REPÚBLICA DE PANAMÁ
MINISTERIO DE AMBIENTE

RESOLUCIÓN DEIA-IA-001-2025
De 6 de Enero de 2025

Por la cual se resuelve la solicitud de evaluación del Estudio de Impacto Ambiental (EsIA), Categoría II, correspondiente al proyecto **"ESTABLO PANAMÁ",** cuyo promotor es la sociedad **TECNOLAC GROUP S.A.**

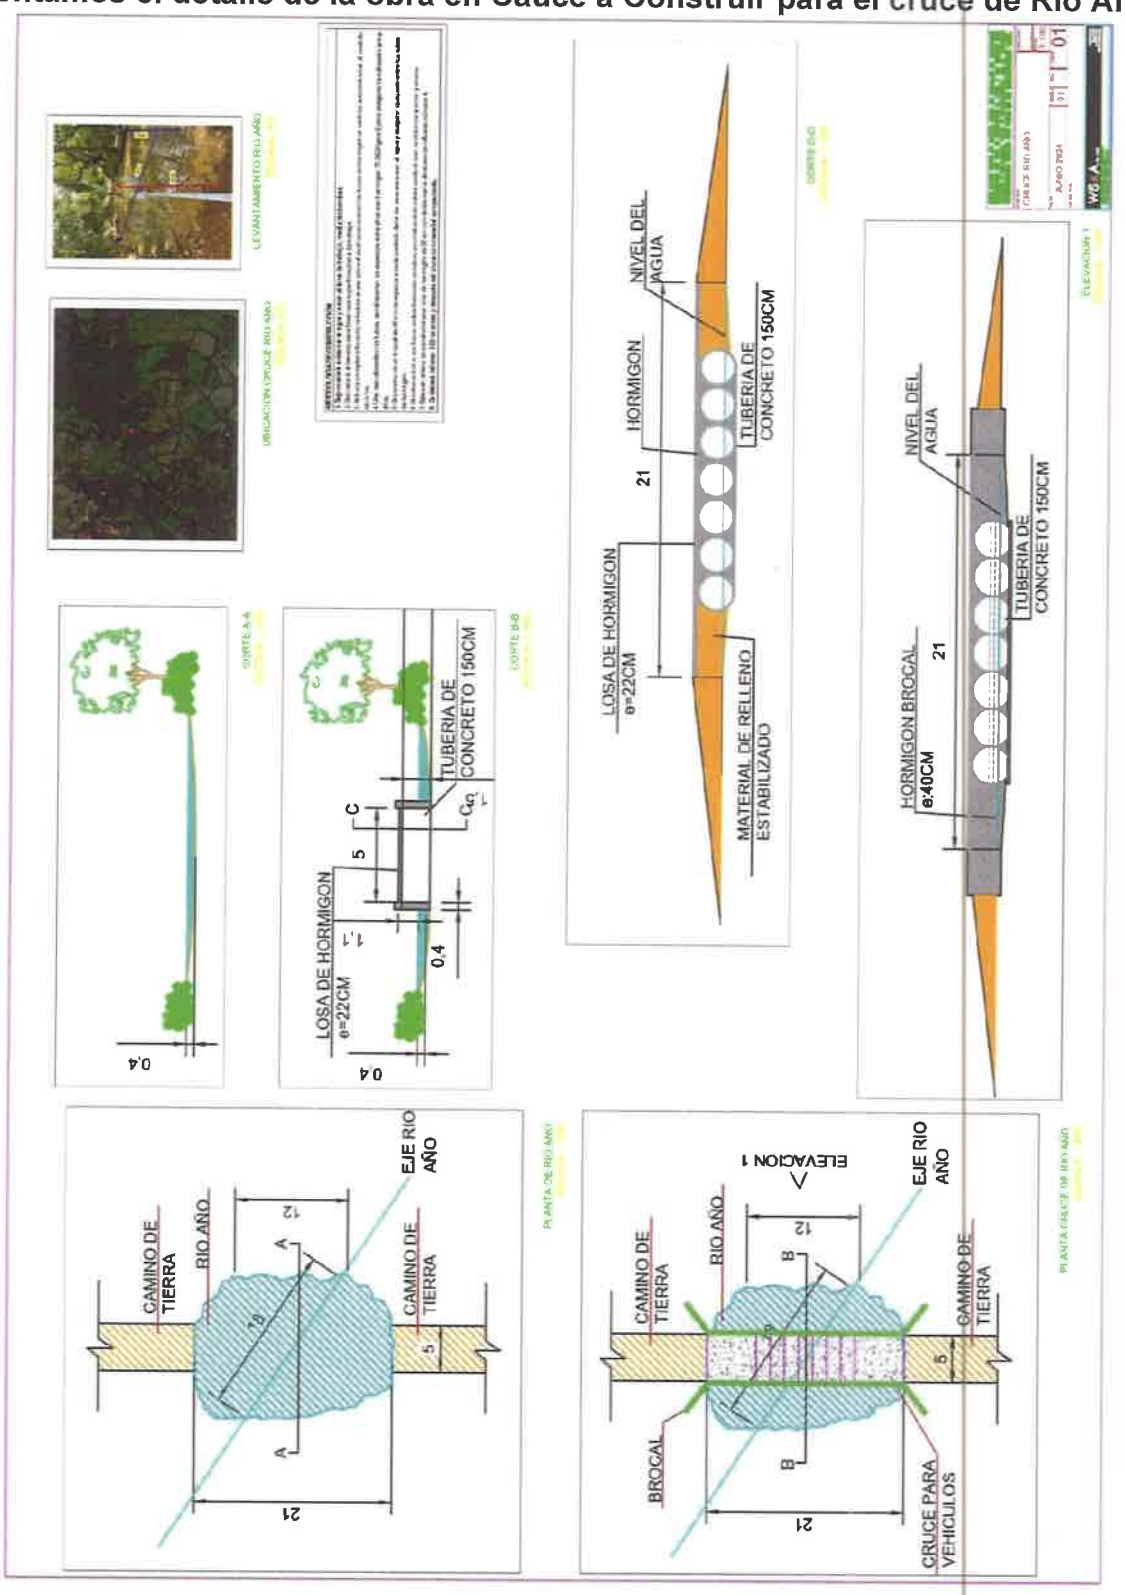
a). Es indispensable para El promotor asegurar el acceso a el proyecto, como sabemos en el camino publico hacia el mismo hay que cruzar un cuerpo de agua natural con el nombre de Rio Año sobre la vía pública. Lastimosamente como es muy común en muchas zonas de producción o ganadería no se cuenta con la infraestructura mínima necesaria para garantizar el acceso siempre a estas. Por esta razón El Promotor a su propio costo a incluido en el estudio ambiental una propuesta de colocar 5 tubos de 90 cm de Diámetro con una losa de hormigón sobre ellos. Sin embargo, ahora se propone implementar la colocación de 7 tuberías de 1.5 mts de diámetro (60 plg diámetro), el aumento del diámetro de los tubos y de la cantidad de estos, es para aumentar la capacidad hidráulica del cruce, aunque esto aumente los costos económicos para la construcción de este cruce en Rio Año.

Es importante recalcar que luego de la evaluación hidráulica con 7 tubos de 1.50 mts de Diámetro, esta solución para el cruce cumple con el diseño de 20 años y requisitos que establece como mínimo el Mop para cruces de agua naturales.

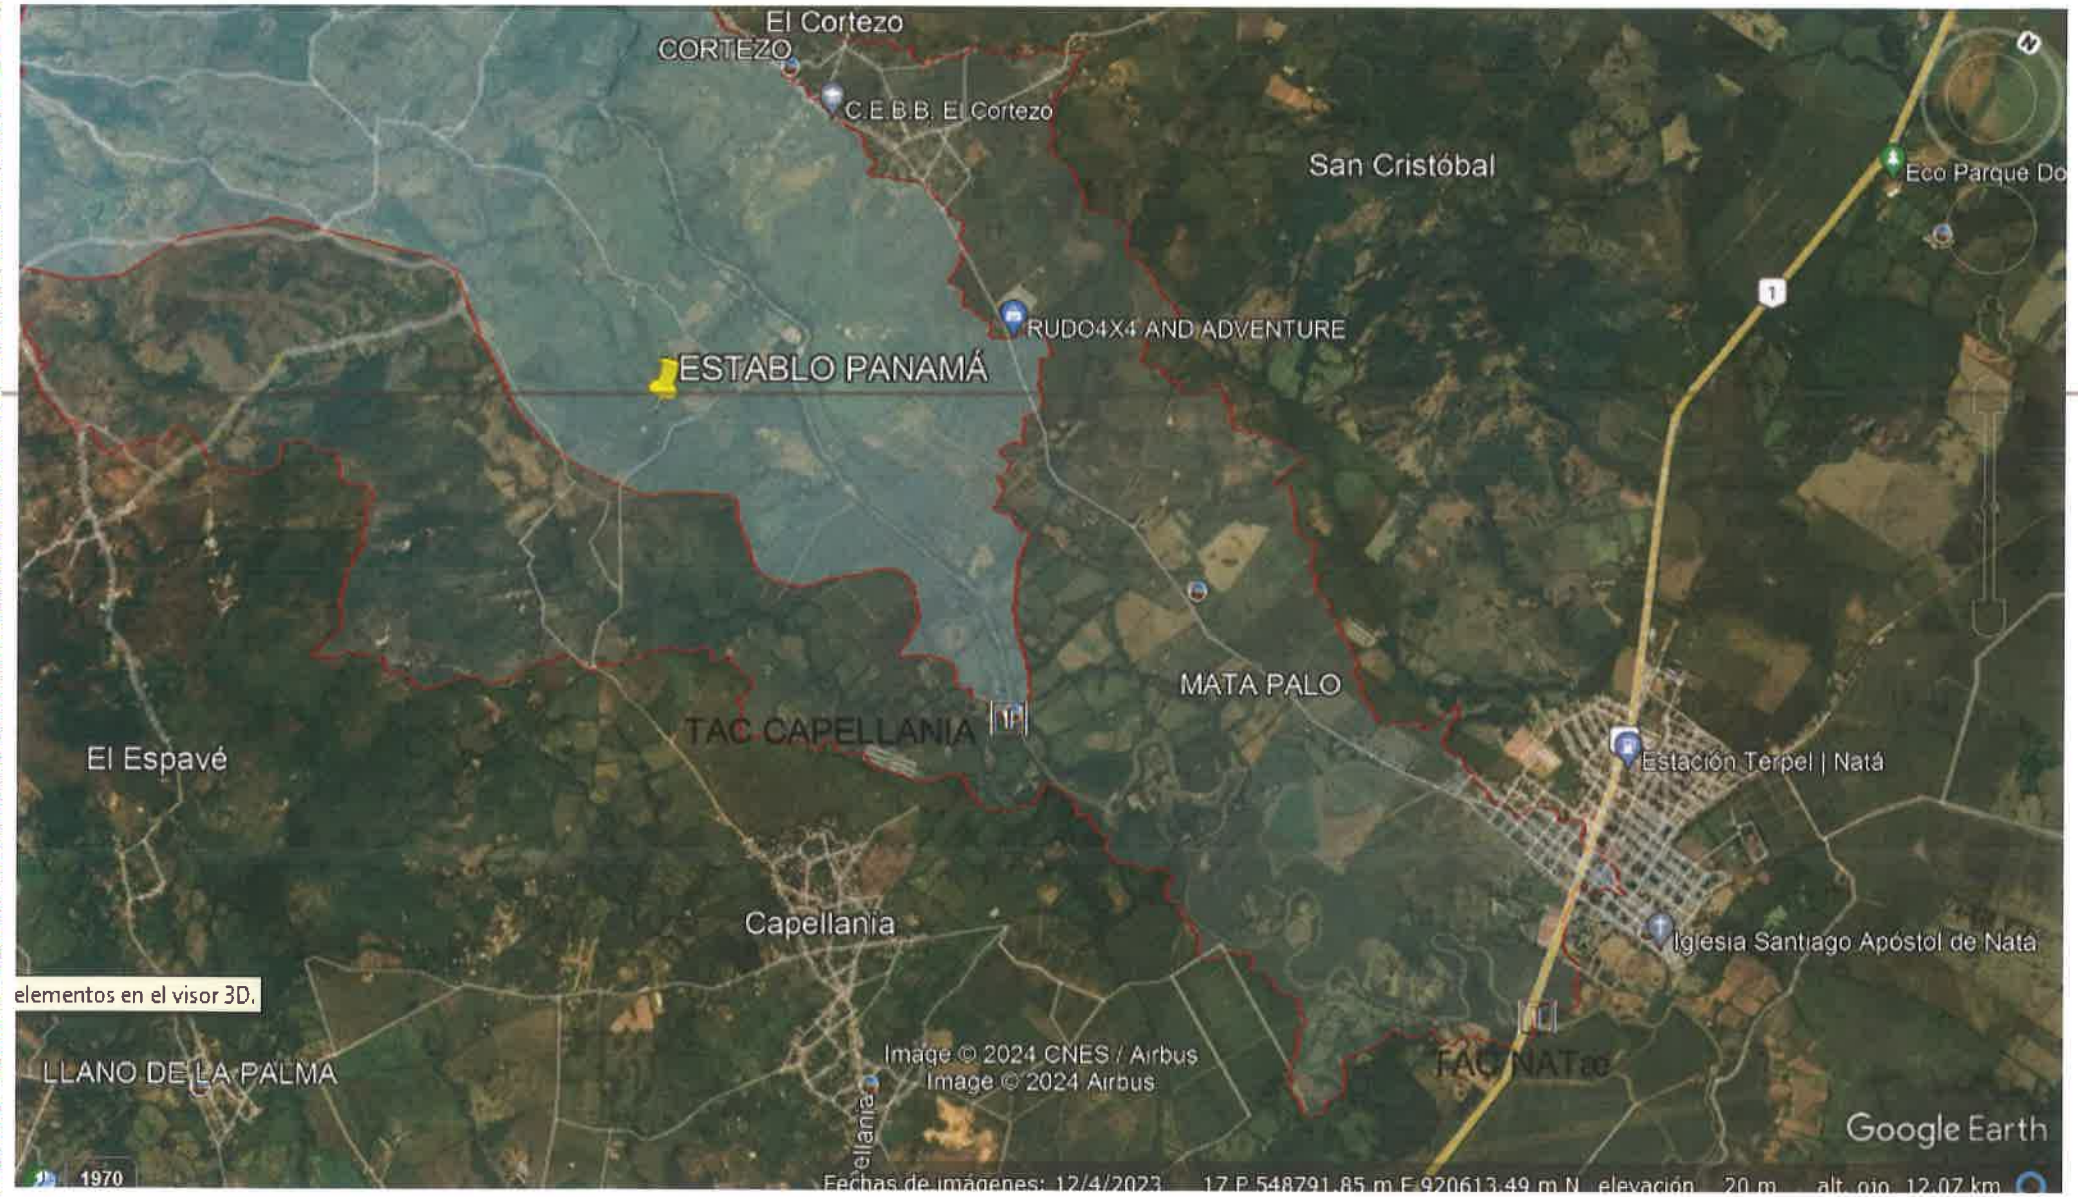
- Con respecto al Sistema de Tratamiento de Agua Residual, se deben presentar las ubicaciones con coordenadas UTM del punto de descarga, además de un Plan de Contingencia de riesgo ambiental para la etapa de operación, ya que la huella del proyecto se encuentra dentro del área de drenaje de la cuenca del Río Chico, donde se encuentra las Tomas de Agua Cruda de Capellanía y Natá del IDAAN (ver imagen adjunta).
